Notitie: Wijzing afwatering percelen 't Vervul Rijsbergen

Kenmerk: DB/02102.061

In deze notitie worden de beoogde en (deels) uitgevoerde wijzigingen aan kavelsloten van landbouwpercelen en woningen nabij 't Vervul te Rijsbergen onderzocht en omschreven.

Afbeelding 3: overzichtskaart / ontwerp

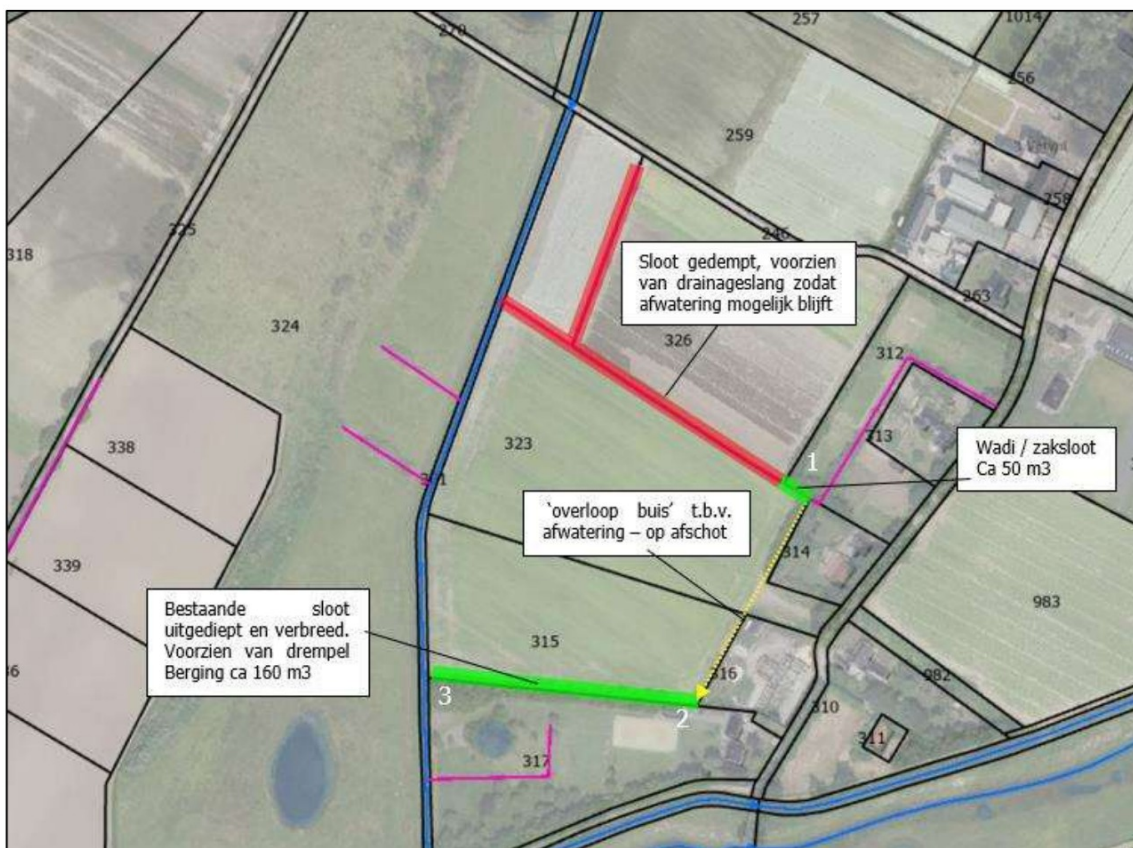
Als locatie voor de wadi was voorgesteld het gedeelte landbouwperceel gelegen tussen nr. 18 en 18a. Dit is echter door aanwonenden als ongewenst aangemerkt. Derhalve dat tot de volgende oplossing is gekomen. In lijn met wens van waterschap is huidige stukje waterloop omgevormd tot een wadi. De eerste berging heeft een capaciteit van ca 50 m³. Aangezien dit mogelijk onvoldoende is, is deze wadi voorzien van een overloopbuis naar de 2^e berging. Dit betreft de reeds aanwezige kavelsloot aan zuidzijde van percelen welke is vergroot en verdiept over een lengte van 160 meter en voorzien van drempel zodat het water hierin vast wordt gehouden. Gezamenlijk is de bergingscapaciteit ca 180 m³. De overloopbuis, met diameter van 315 mm bij insteek en totale lengte van ca 140 meter, is te voorzien van twee inspectieputten. De buis ligt onder afschot op 0,71% en komt uit onderin 2e berging.

Op onderstaande afbeelding is overzicht van de uitgevoerde werkzaamheden, zoals akkoord bevonden door aanwonenden, weergegeven. De witte nummers markeren de locaties van foto's zoals weergegeven op vorige pagina.
